首都圏営業拠点「三重テラス」第3ステージ内装設計業務委託
公募型プロポーザルにかかる質問及び回答

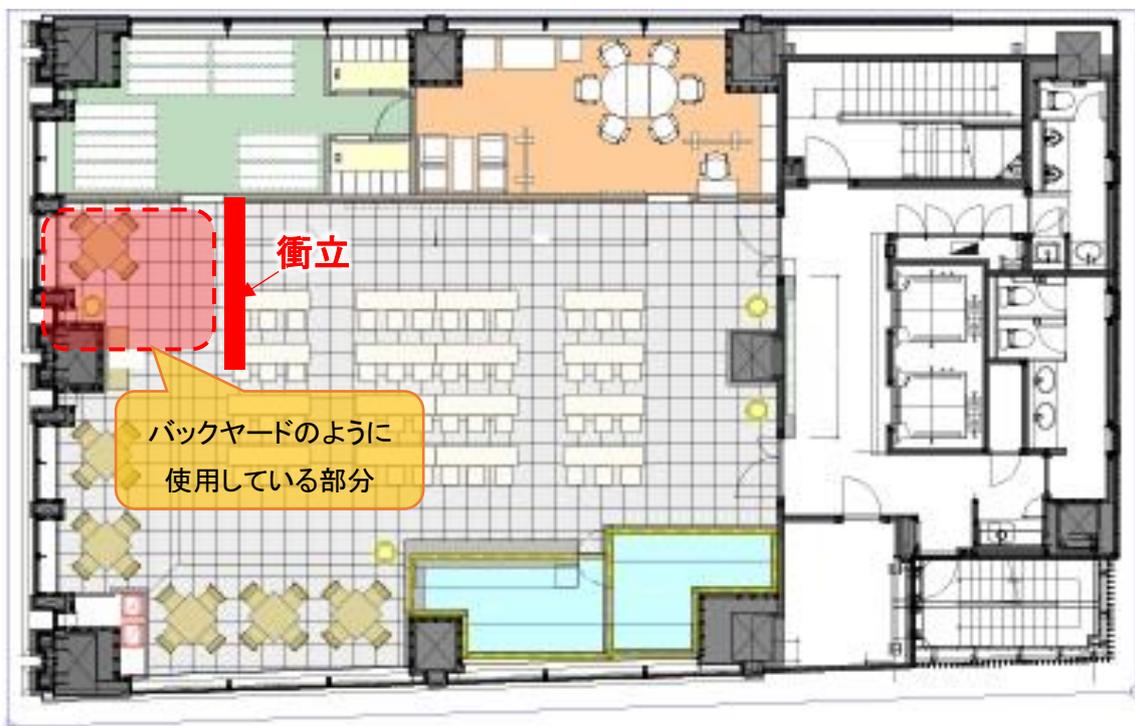
現状、三重テラス2階のイベントスペースの一部には衝立が置かれ、バックヤードのようになっておりますが、これは第3ステージの計画においても必要でしょうか。

ご質問のとおり、三重テラス2階奥の一部（下図で示した部分）は、衝立を設置し、備品等の保管場所としてバックヤードのように使用しています。

この場所について、第3ステージでは現状のように使用しない予定のため、計画に含めなくて差し支えありません。ただし、契約後、具体的な設計の協議の中で、ご相談させていただく可能性はあります。
